## ÜBERPRÜFUNGS PROTOKOLL FÜR SPORTANLAGEN MIT RASENFELDERN

1. Bezeichnung der Sportanlage: Marianumsporplatz Freistadt
2. Anschrift: Marianumstraße 28, 4240 Freistadt
3. Telefon: 0664/5041331 (Aichberger Wolfgang)

# Flutlichtabnahme

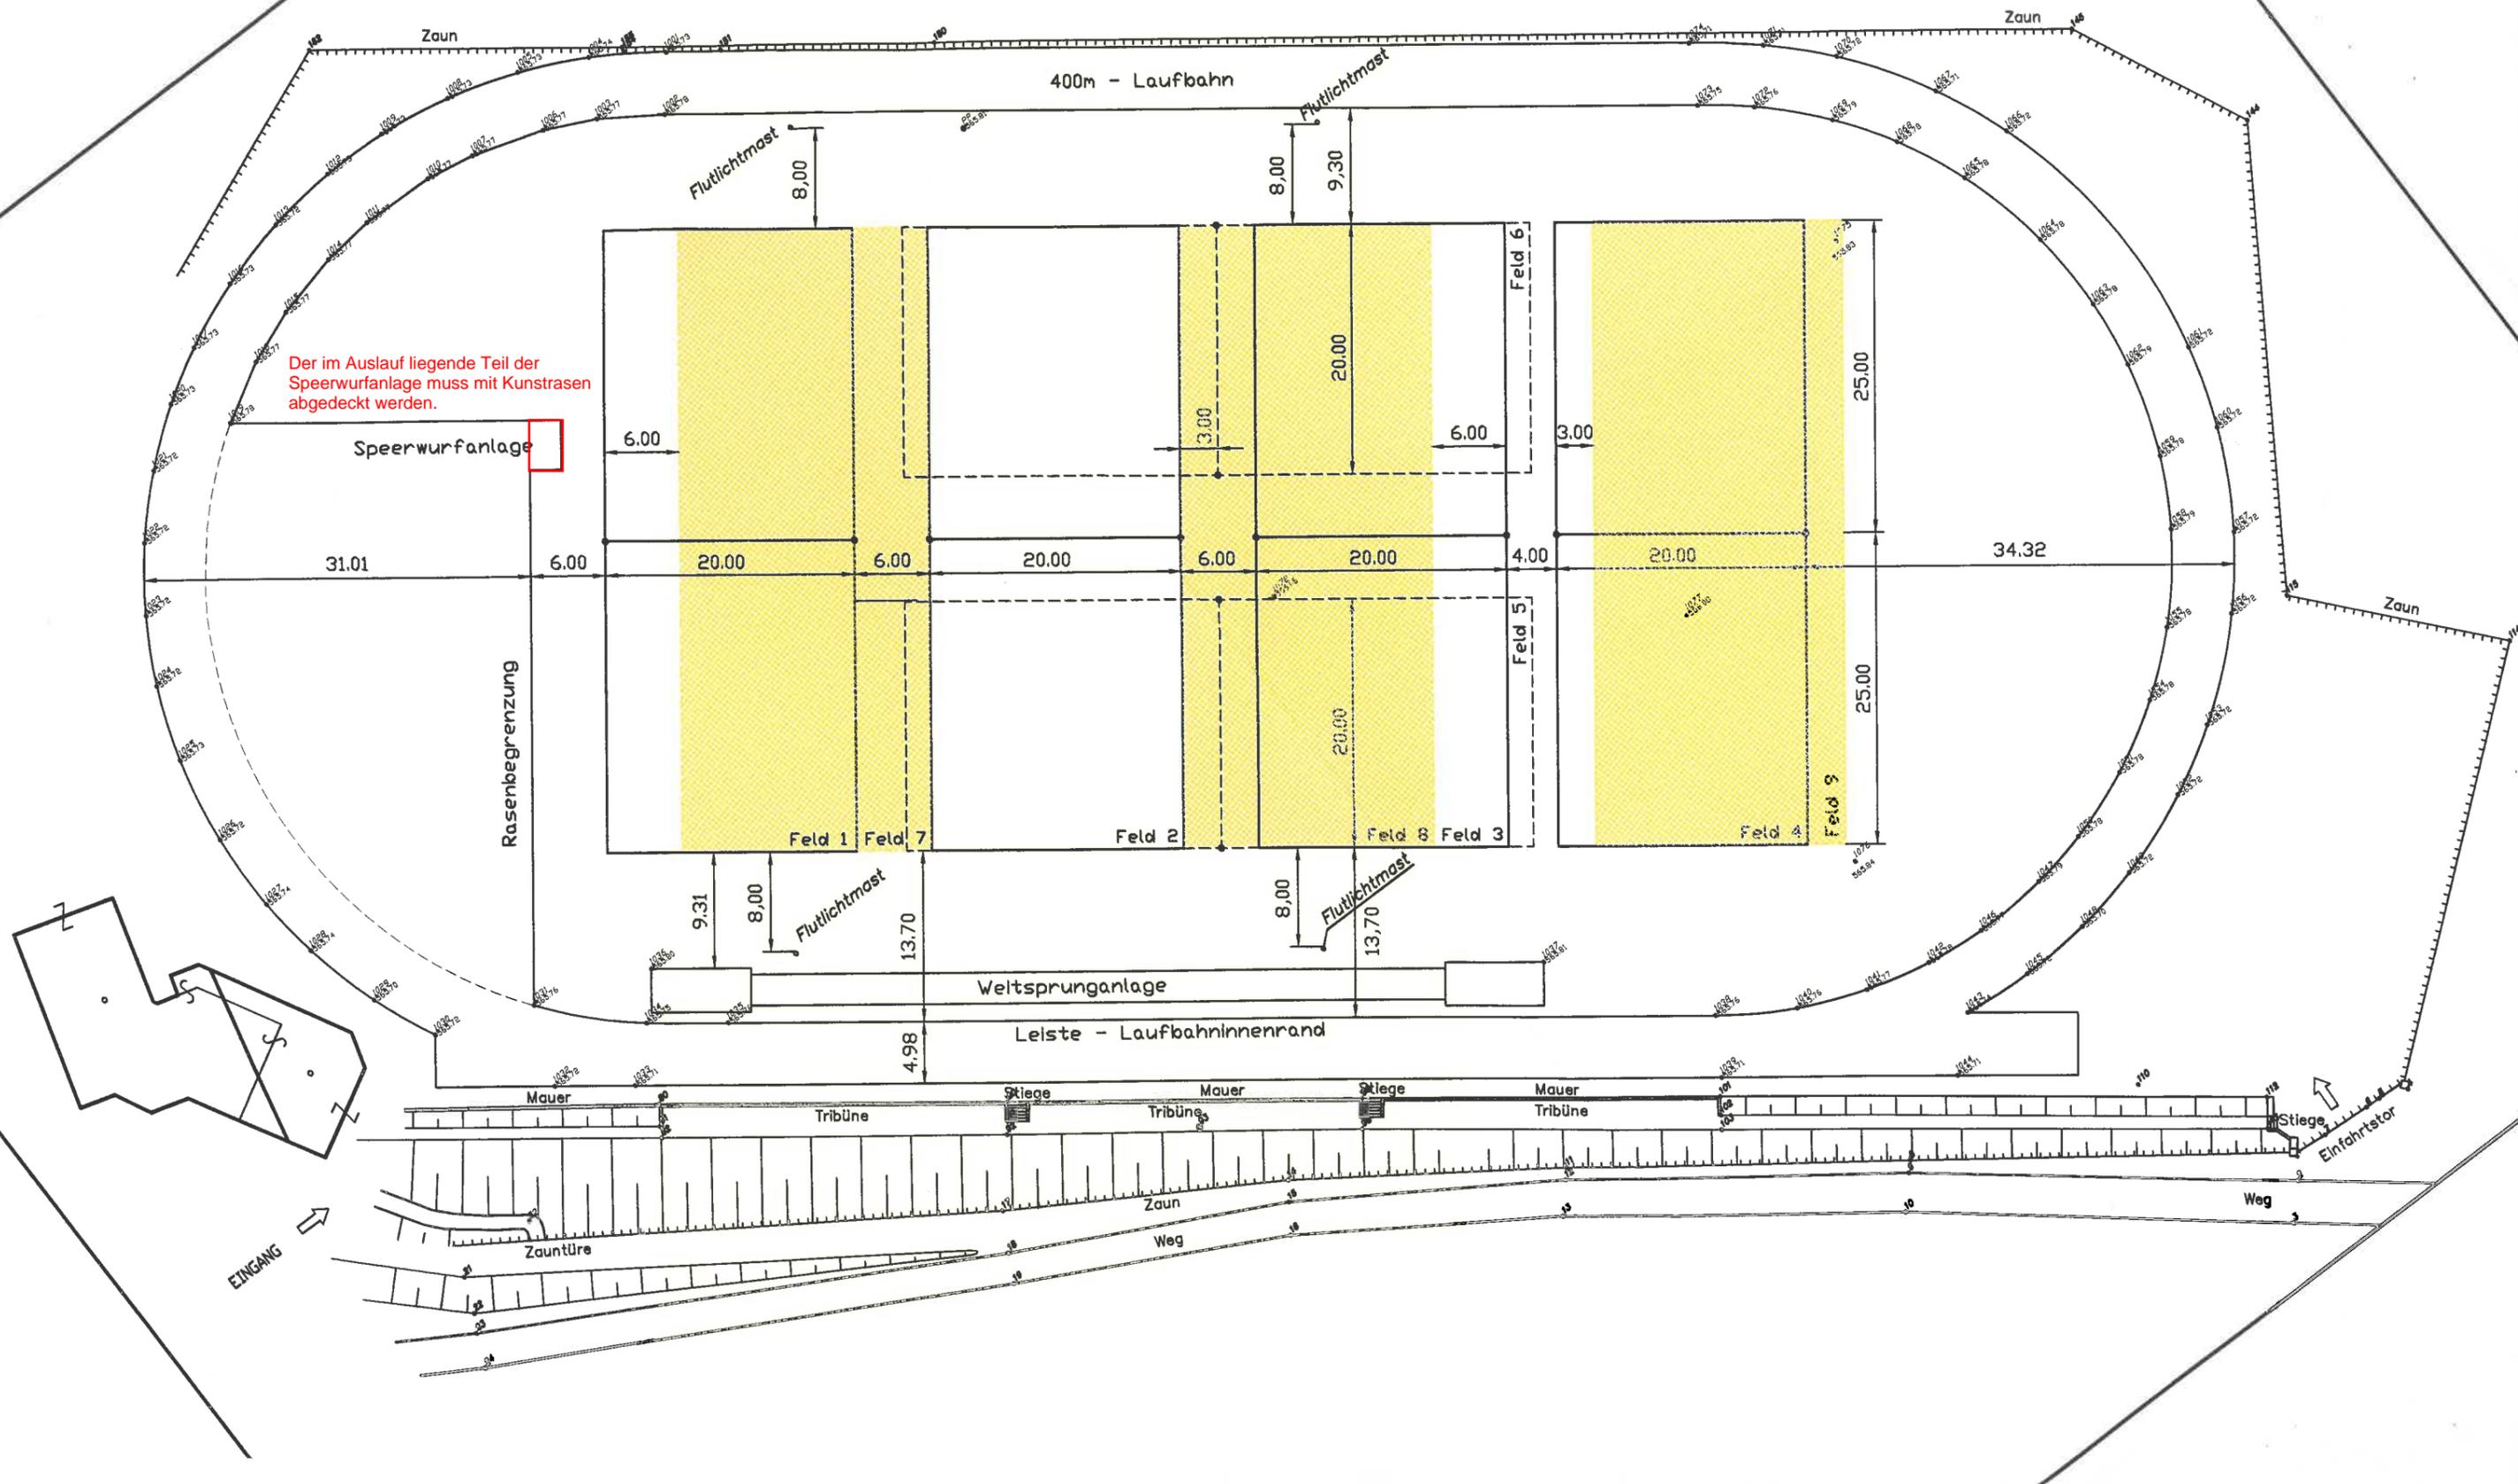
Der im Auslauf liegende Teil der Speerwurfanlage muss mit Kunstrasen abgedeckt werden.

Sportanlage:	Maximiliansplatz Freizeithof	Datum:	21.04.2021
Feld Nr.: (lt. Überprüfungsprotokoll)	2	Prüfer:	Plank Markus

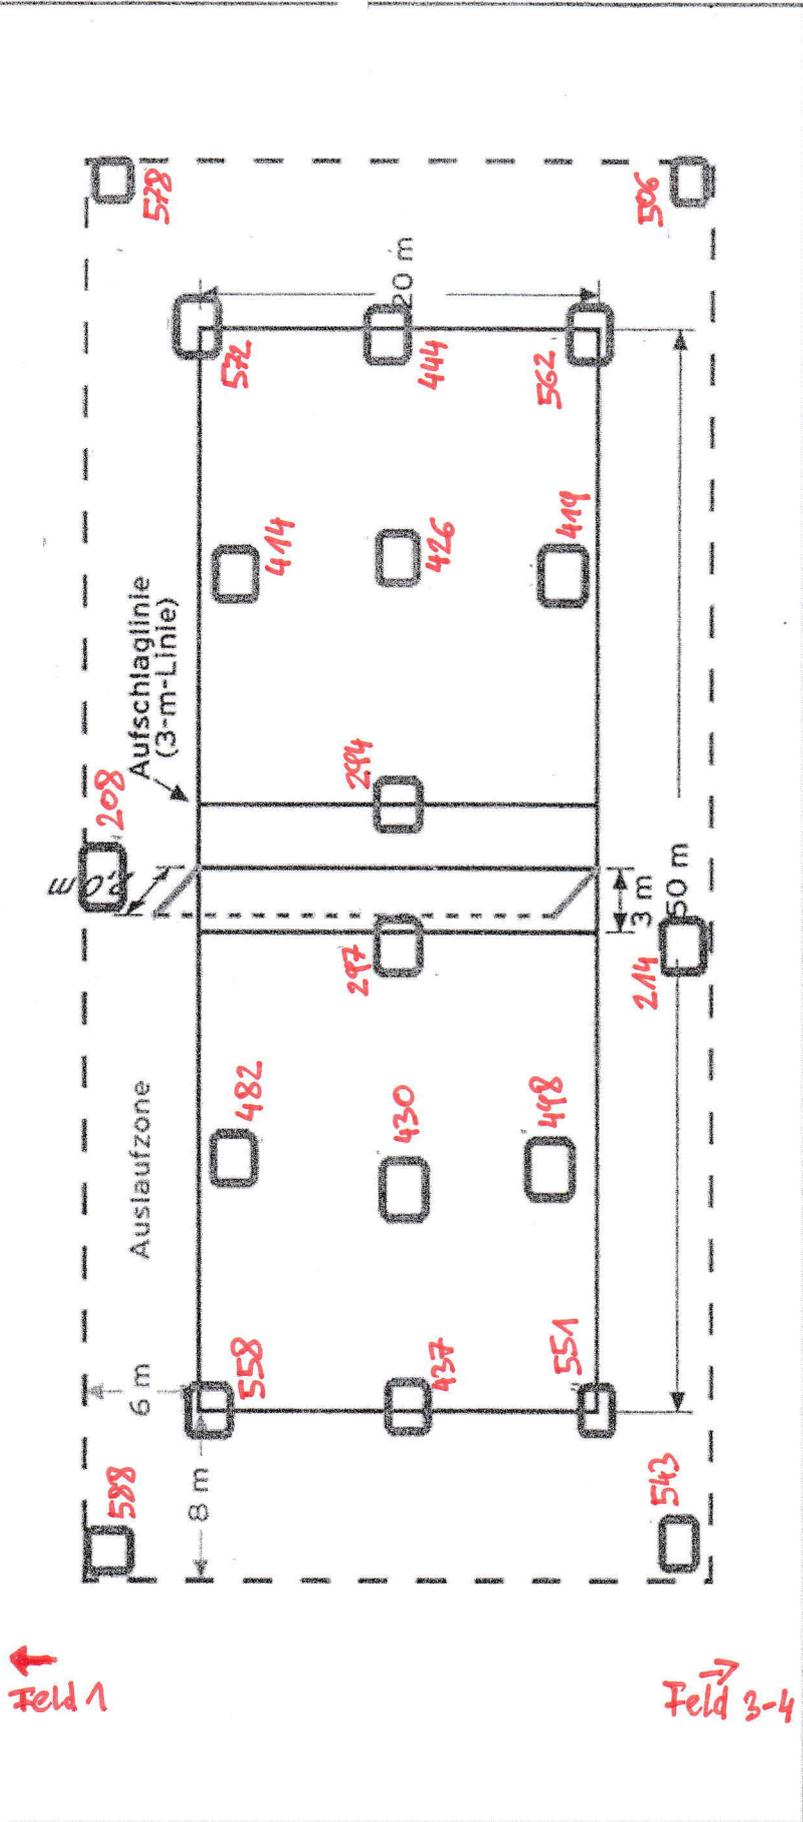
Bundesligabestimmungen Pkt. 25.1:	genehmigt	abgelehnt	Begründung + Unterschrift-Prüfer:
am Spielfeld mind. 200 Lux, im Auslauf mind. 75 Lux (gemessen bis max. 30 cm über dem Boden)	X
